Ilość szt.	Nazwa części lub rysunku	Poz.	Nr normy lub rysunku	Materiał	jednej szt.	całkowita
					Masa w kg	
Zmiany	Nr rew.	01				
	Data	12.2011				
	Podpis					
Tytuł: P. W. Zasilanie i odbiór produktów z poligonu doświadczalnego podziemnego gazowania węgla w KD Barbara						
INSTALACJE PODZIEMNE						
Roźmieszczenie i orurowanie aparatów i urzędzeń technologicznych						
BIURO INŻYNIERYJNO-PROJEKTOWE PRINT SP. Z O. O.						
Funkcja	Imię i nazwisko	Nr upr.	Podpis	Zastępuje rysunek:		
Wykonat	mgr inż M. Flak	-		-		
Projektował	mgr inż M. Flak	-		Przynależy do:		
Sprawdził	mgr inż R. Dobczyński	-		-		
Kier. biura	inż. S. Kowalski	764/94		Nr rysunku: Rewizja:		
Skala:	Format: A2	Data: 08.2011			553.330-021	01

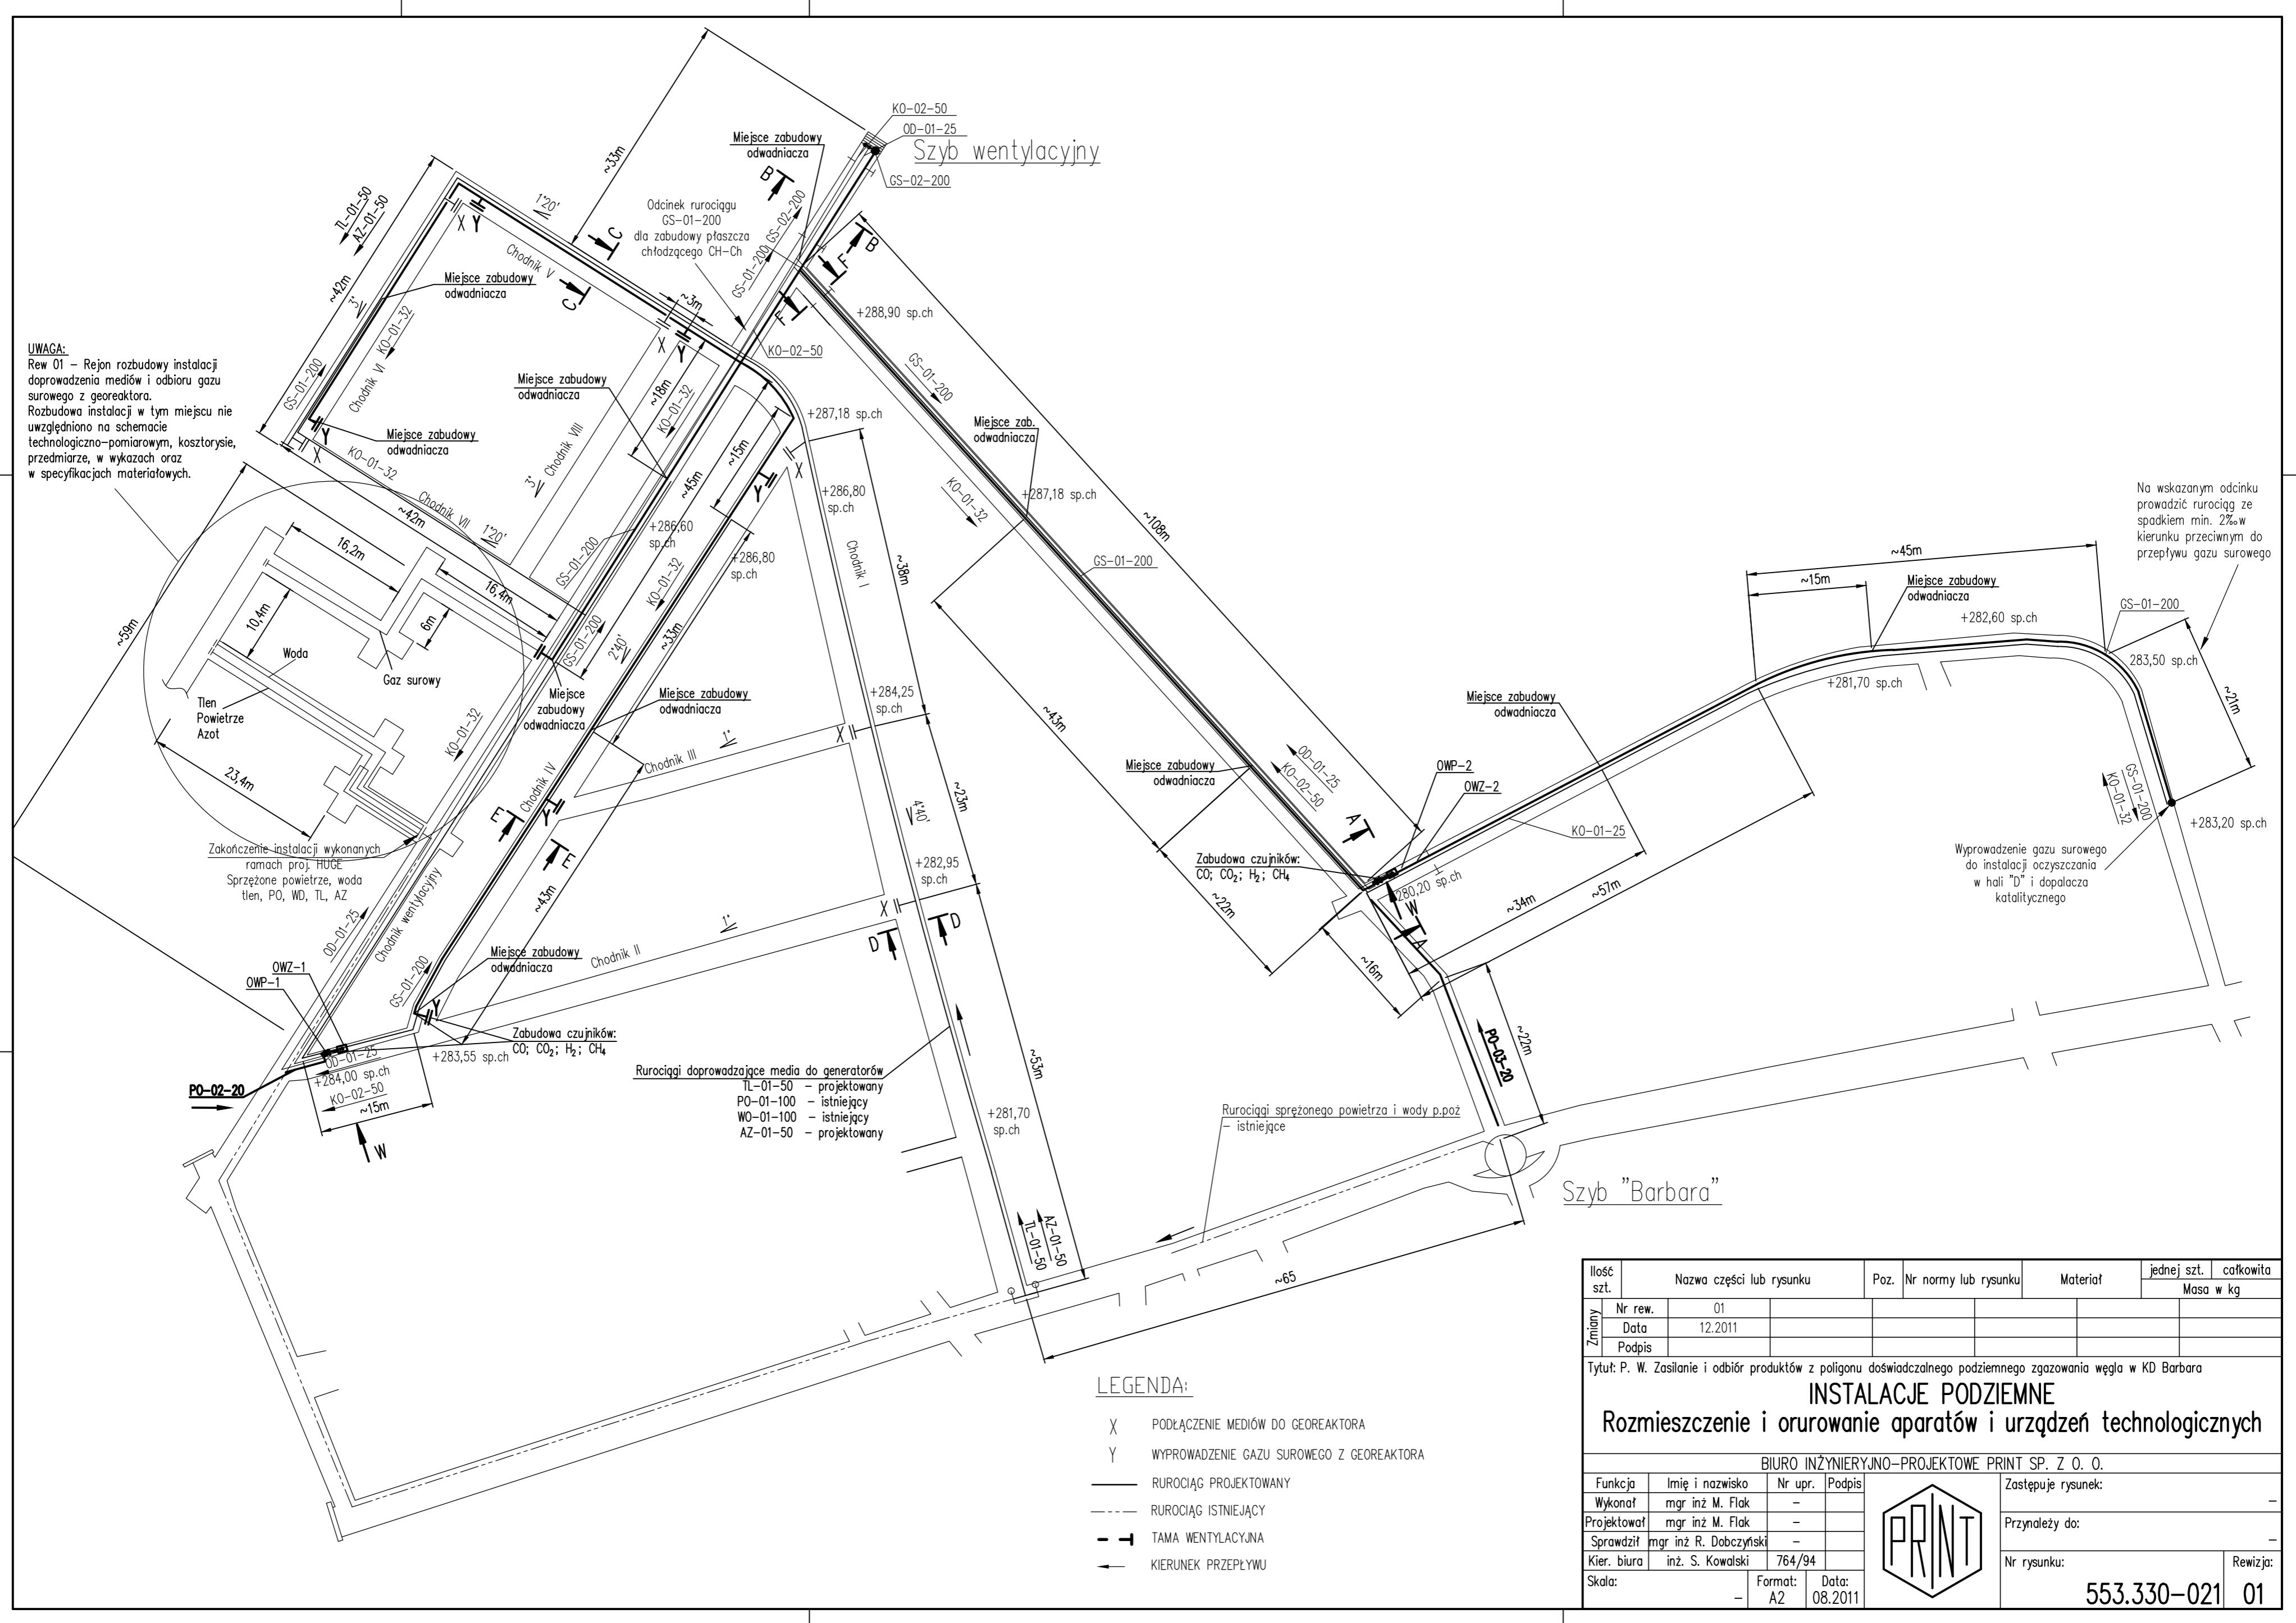
UWAGA:
 Rew 01 – Rejon rozbudowy instalacji doprowadzenia mediów i odbioru gazu surowego z georeaktora.
 Rozbudowa instalacji w tym miejscu nie uwzględniono na schemacie technologiczno-pomiarowym, kosztorysie, przedmiarze, w wykazach oraz w specyfikacjach materiałowych.
